## 改善箇所説明図

ウイングルーフバン架装をおこなった大型及び中型トラックにおいて、車両側方最後部に取付けられている灯火の取付け指示が不適切なため、車両の全幅が保安基準第2条（幅の基準）に適合しない。

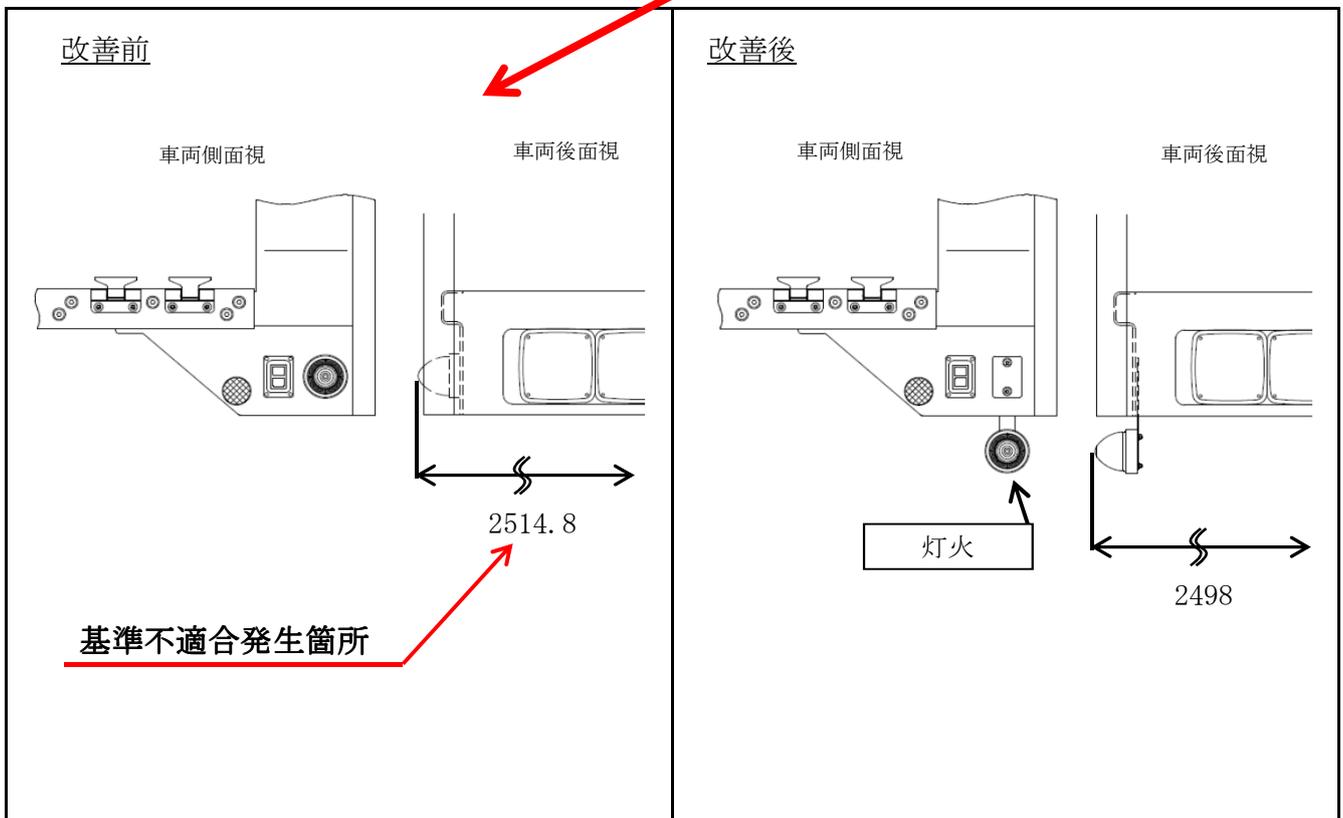
注：  内は取付方法修正品を示す。

全車両、当該灯火の取付け方法を変更する。
